明緯企業股份有限公司 MEAN WELL ENTERPRISES CO., LTD.

明緯全產品線產品標籤貼紙變更

※符合新版 CE、China RoHS 及 FCC 標示規定※

A. 歐盟地區新版 CE 指令變更:

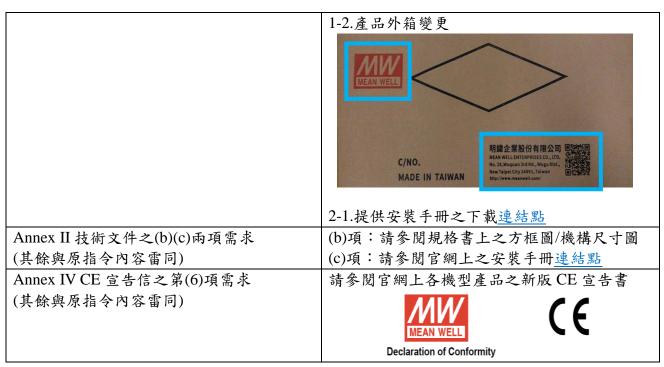
為符合歐盟地區新版CE指令、中國地區 China RoHS規範範圍擴大及北美地區FCC標示規定等國際 法規之最新要求,明緯領先同業,針對所有產品線之產品機型貼紙、外箱標示、安裝手冊及CE宣告 書完成全面更新,相關之變更內容及對應關係請見下表說明。

新版 EMC 指令 2014/30/EU:強制執行日為 2016/04/20 (原指令 2004/108/EC 將被取代) 新版 LVD 指令 2014/35/EU:強制執行日為 2016/04/20 (原指令 2006/95/EC 將被取代)

(註 1):根據法規要求,若產品之貼紙版面過小,無法標示者(如: DC/DC 模塊型產品),可僅標示於產品包裝或紙箱上。
